**Avis de la mission régionale  
d'autorité environnementale  
Hauts-de-France  
sur le projet de prolongation de la durée  
d'exploitation d'une carrière  
de la société Opale Carrières  
à Tingry (62)  
Étude d'impact du 30 novembre 2022**

n°MRAe 2023-6870

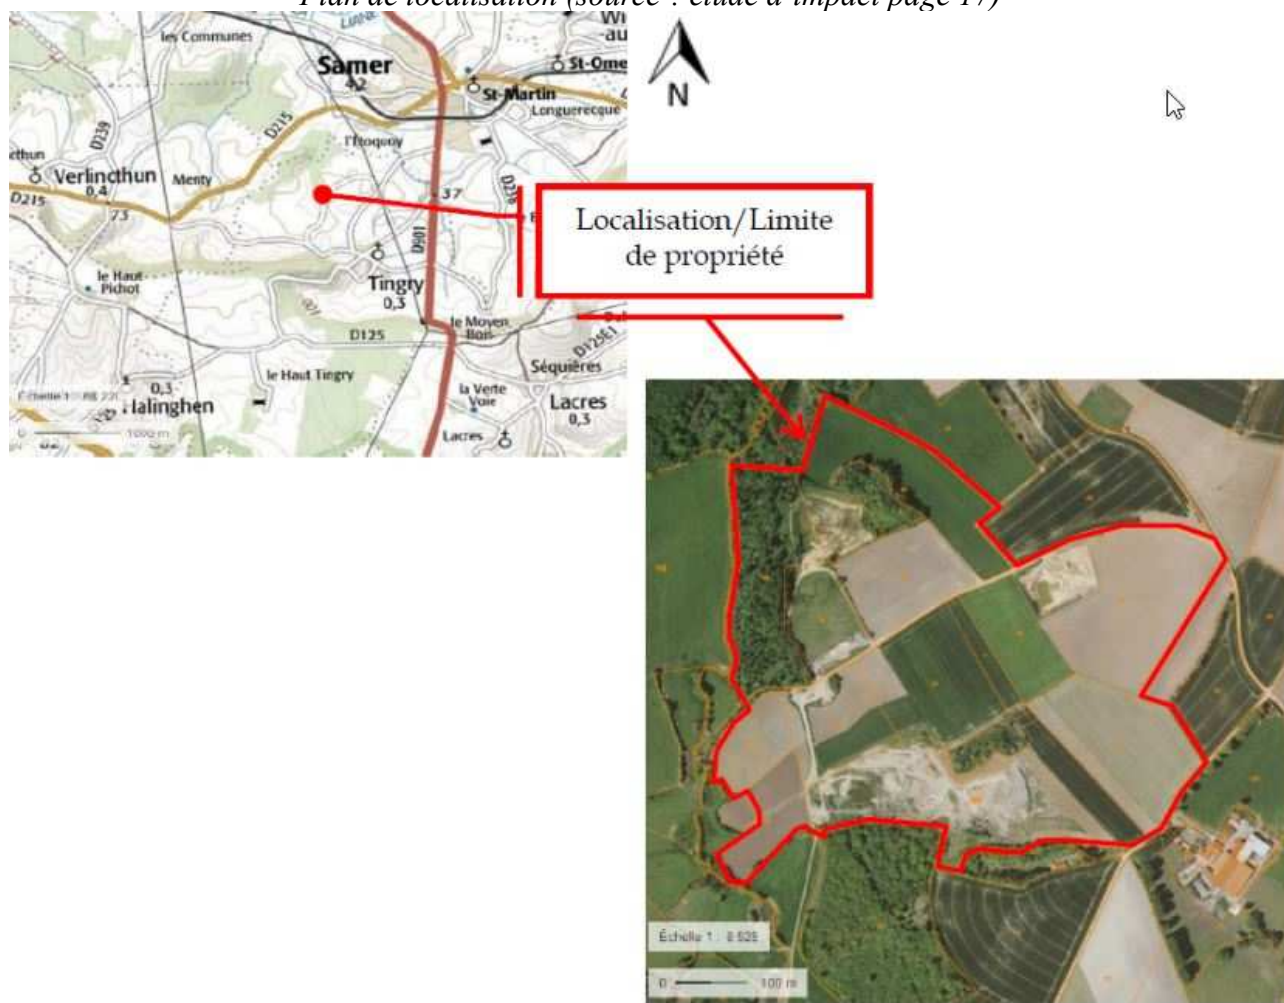
Concernant les enjeux de biodiversité, les inventaires sont à compléter en élargissant l'aire d'étude au périmètre de la carrière, afin de prendre en compte les interactions et déplacements des espèces avec le milieu environnant. L'évaluation des incidences pour les sites Natura 2000 est insuffisante et nécessite d'être reprise.

De même, la caractérisation des zones humides est à compléter en élargissant l'aire d'étude au périmètre d'excavation prévu dans le projet.
